**Совместное совещание экспертов по Правилам,
прилагаемым к Европейскому соглашению
о международной перевозке опасных грузов
по внутренним водным путям (ВОПОГ)
(Комитет по вопросам безопасности ВОПОГ)**

Доклад о работе десятого совещания неофициальной рабочей группы по защите против взрывов на танкерах

**Передано Центральной комиссией судоходства
по Рейну (ЦКСР)¹**

Зонирование

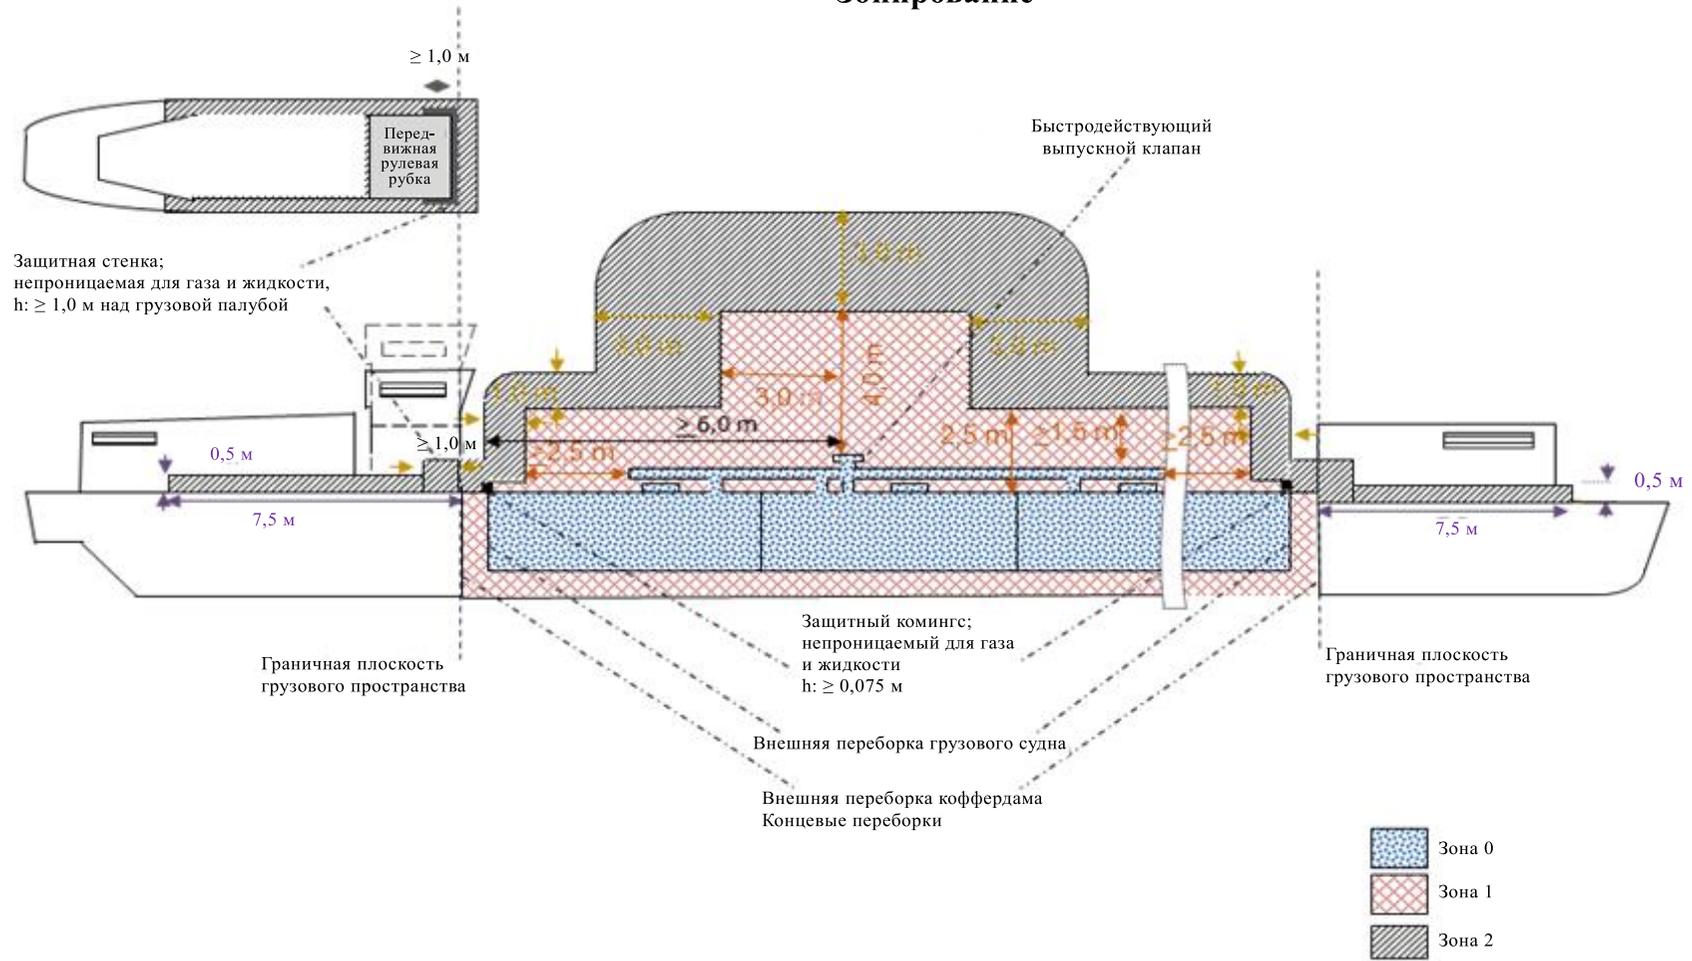
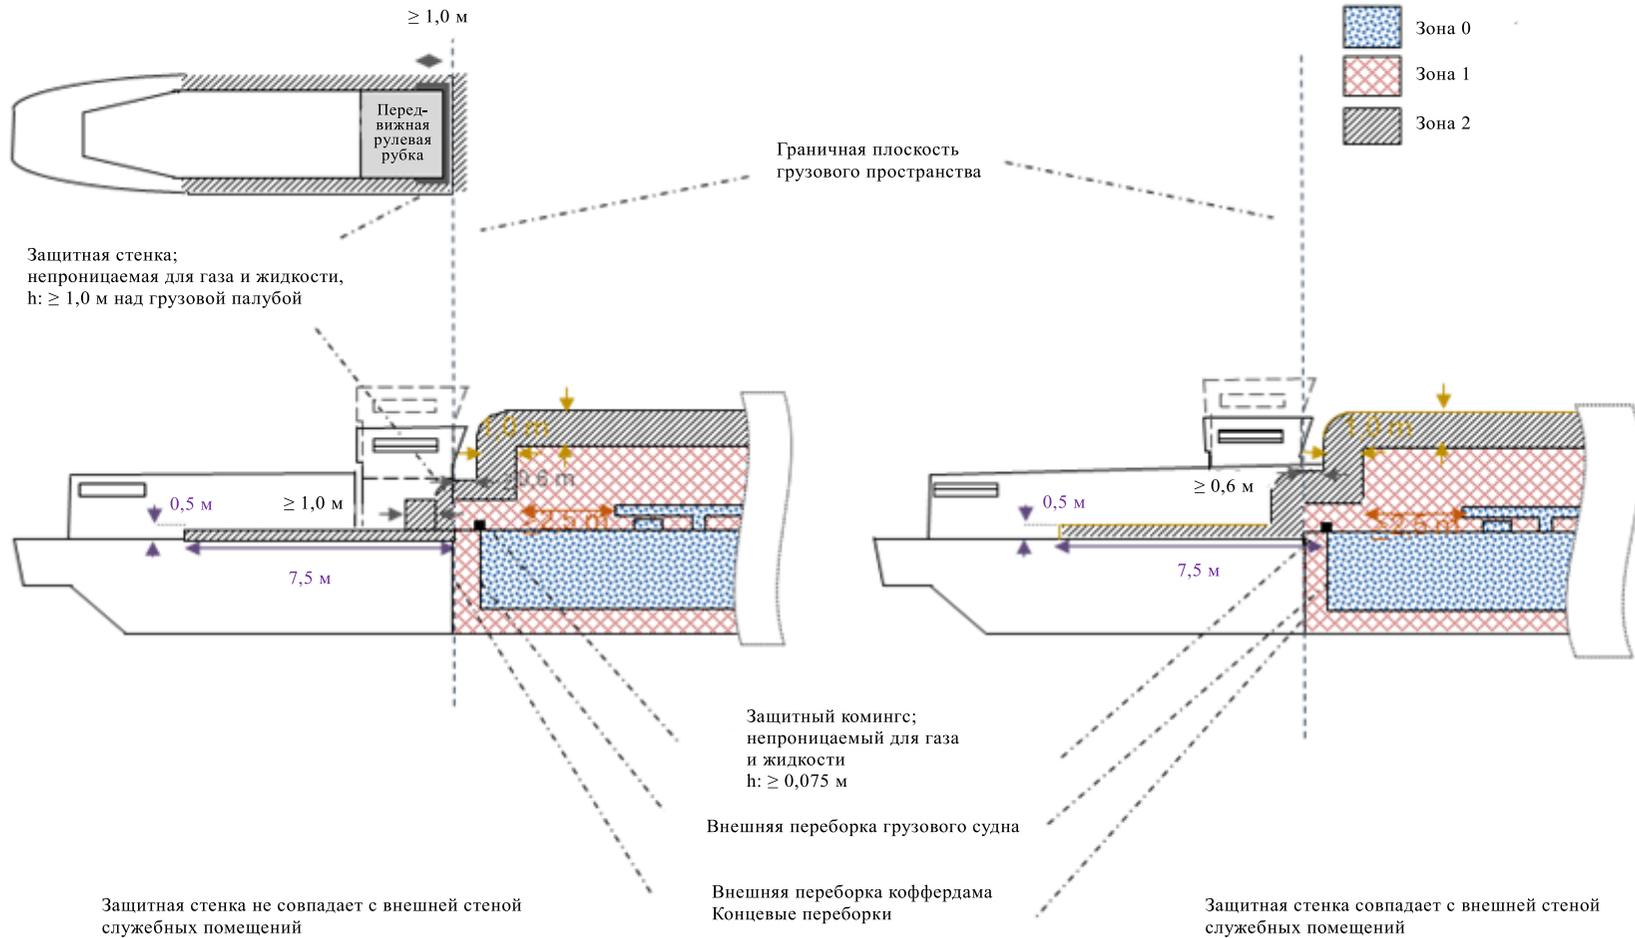
1.2.1	<p><u>Грузовое пространство</u></p> <p><u>Над зоной 1 палубы, если необходима защита против взрывов</u></p>	<p><u>Н.З.М. с 1 января 2017 года</u></p> <p><u>Возобновление свидетельства о допущении после 31 декабря 2034 года</u></p> <p><u>До этого срока на борту судов, находящихся в эксплуатации, применяются следующие предписания:</u></p> <p><u>Размеры зоны 1 соответствуют размерам грузового пространства на палубе</u></p>

1.2.1	<u>Зонирование</u> <u>Зона 1</u> <u>Размеры</u>	<u>Н.З.М. с 1 января 2017 года</u> <u>Возобновление свидетельства о допущении после 31 декабря 2034 года</u> <u>До этого срока на борту судов, находящихся в эксплуатации, применяются следующие предписания:</u> <u>размеры соответствуют размерам усеченного конуса, у которого:</u> <u>основание ограничено бортами и внешними переборками коффердама; наклон с узкой стороны: 45°</u> <u>наклон с длинной стороны: 90°</u> <u>Высота: 3,0 м</u>
	<u>Зона 2</u> <u>Размеры</u>	<u>Н.З.М. с 1 января 2017 года</u> <u>Возобновление свидетельства о допущении после 31 декабря 2034 года</u>
